ARRÊTÉ DU MAIRE N° 2025/104

DECLARATION PREALABLE

Numéro : DP 025 367 25 00074

Nature des travaux : Extension

PLAN ASSAINISSEMENT

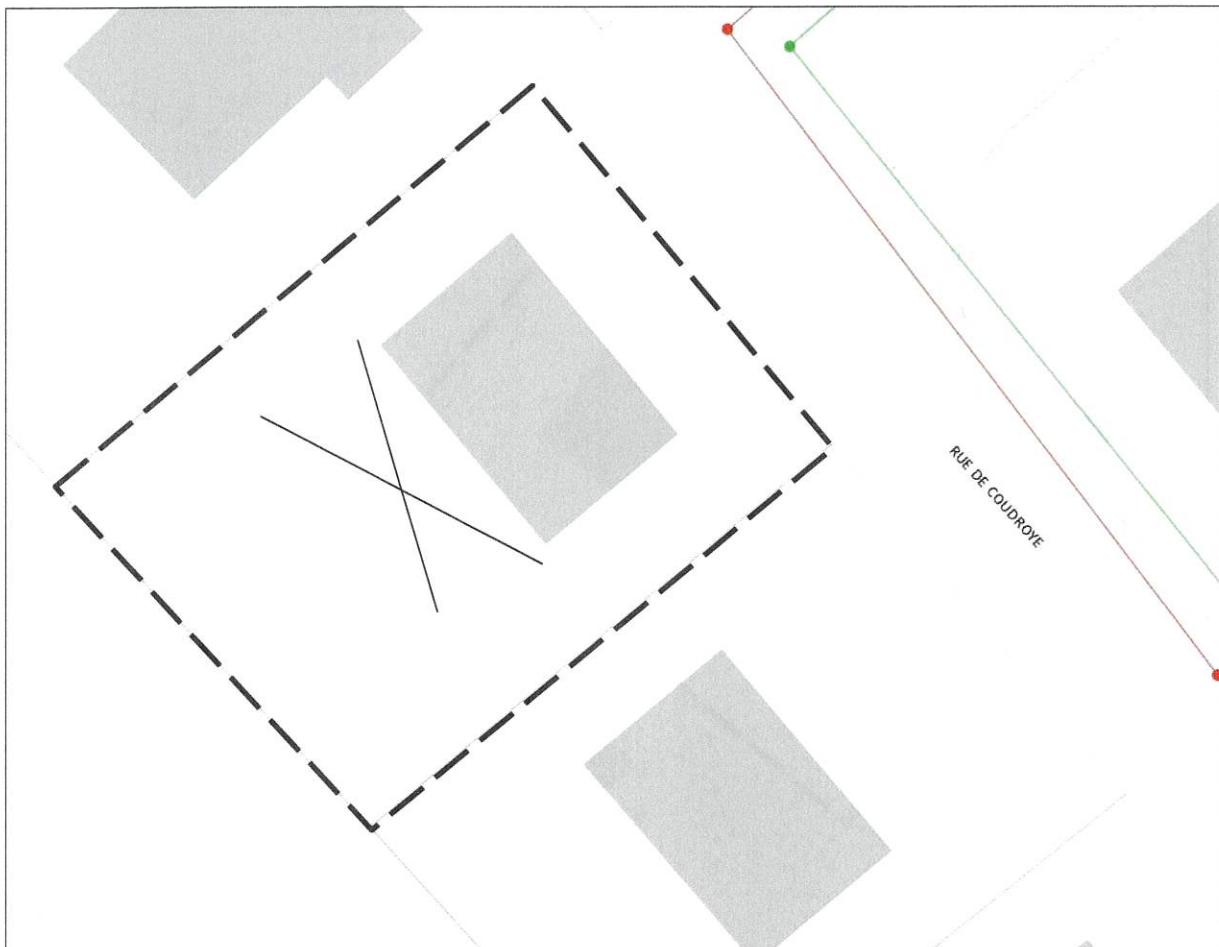
- Le projet se raccordera sur le réseau d'assainissement privé déjà existant sur la parcelle.

- Les eaux pluviales** des toitures et des surfaces imperméabilisées de la parcelle devront être infiltrées directement dans les terrains, par tous dispositifs appropriés : puits perdu, drain de restitution, fossé ou noue. Aucun rejet dans le réseau ne sera accepté.

PLAN EAU POTABLE

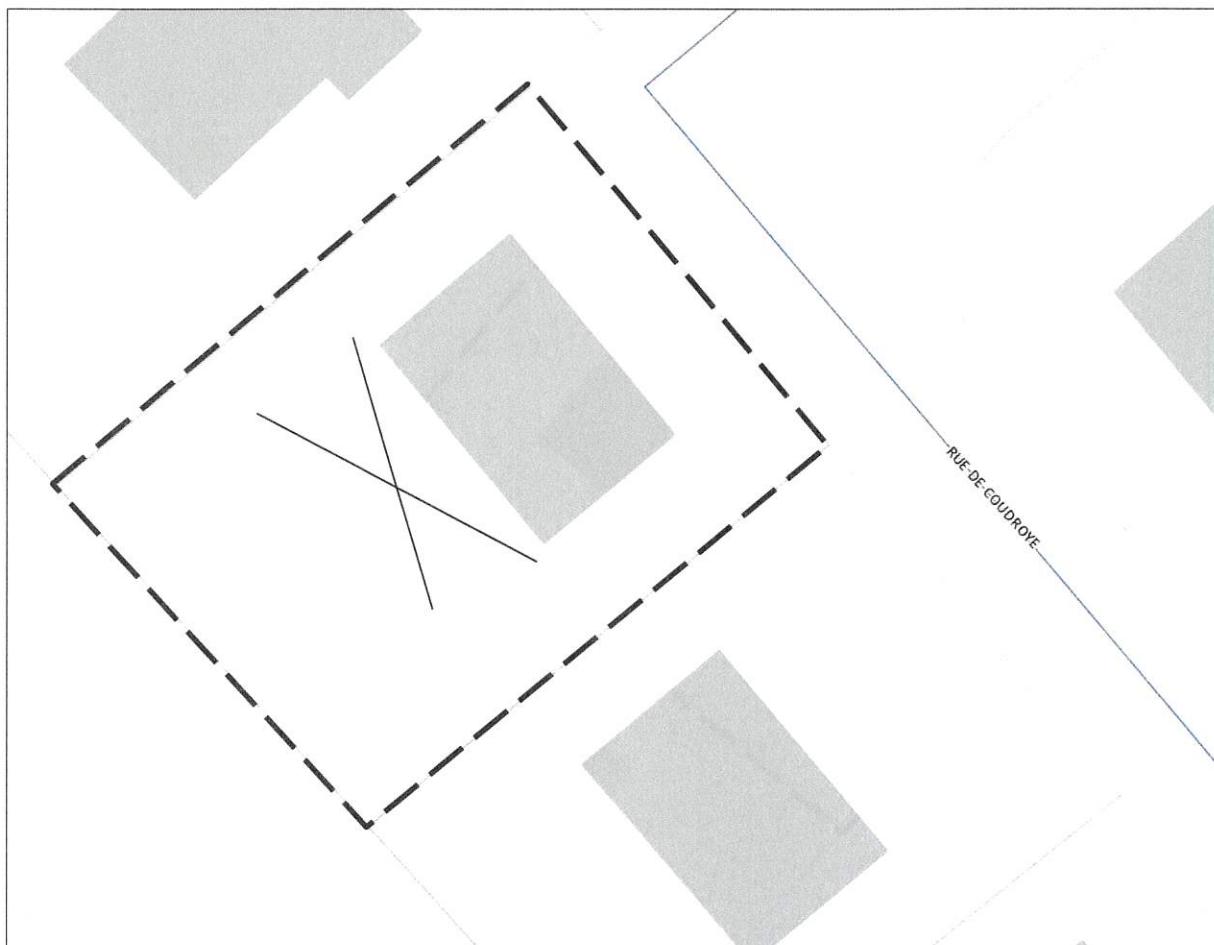
- Le projet se raccordera au réseau d'eau potable déjà existant de la parcelle.
